Hlavní projektant Ing. Vladimír Klička	Vypracoval Ing. Vladimír Klička	Odp. projektant Ing. Vladimír Klička	tel.: 603243494 e-mail.: klicka@projekceklicka.cz	
Investor: Město Žirovnice, Cholunská 665, 394 68 Žirovnice		Okres: Pelhřimov		
MĚSTO ŽIROVNICE, ul. HRADECKÁ ODDÍLNÁ KANALIZACE V KOMUNIKACI II/132 DODATEK č.2 VÝMĚNA VÝPUSTNÉHO POTRUBÍ Z RYBNÍKA NUZOV - HAVARIJNÍ STAV				
			Datum	08/2024
			Číslo zakázky	08/2023 DOD č.2
			Stupeň	DSJ
SOUHRNNÁ TECHNICKÁ ZPRÁVA			Číslo přílohy	B.

DODATEK č. 2**K PROJEKTOVÉ DOKUMENTACI Z 02/2024, Č.ZAK. 08/2023, ING. VLADIMÍR KLIČKA****1. ÚVOD DO PROBLEMATIKY, PŘEDMĚT DODATKU č.2**

**MĚSTO ŽIROVNICE, ul. HRADECKÁ
ODDÍLNÁ KANALIZACE V KOMUNIKACI II/132**

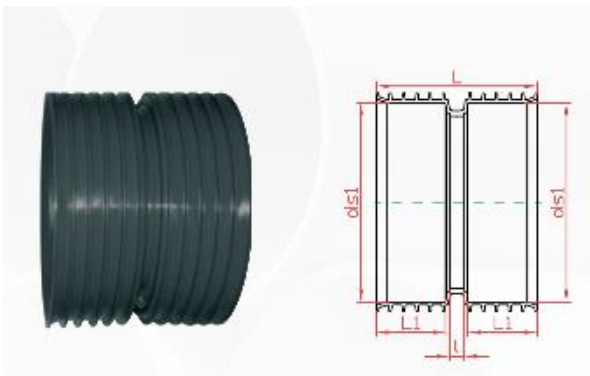
- 2.1. výměna úseku potrubí v celkové délce 27,50 m,**
trubní materiál : Korugované potrubí PP DN 500, SN 16, 563/493 mm
spoje pomocí EPDM pryžového těsnění

SN 16

Dle ČSN EN 13476, s hrdlem, barva hnědá

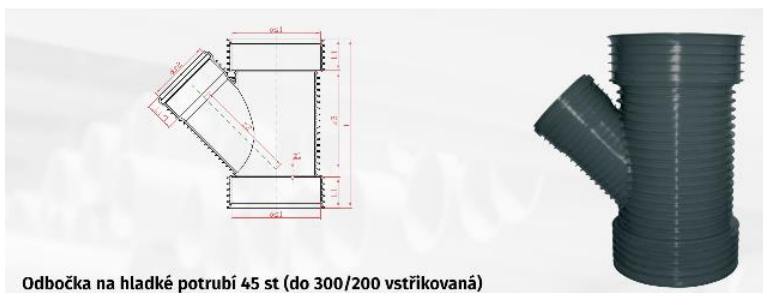
Uložení potrubí bude na základovou betonovou desku s betonářskou výztuží

Potrubí bude plně obetonováno, min. 200 mm nad vrchol trouby.

Před obetonováním potrubí bude každý hrdlový spoj obalen geotextilií pro ochranu těsnění před zatečením betonové směsi.
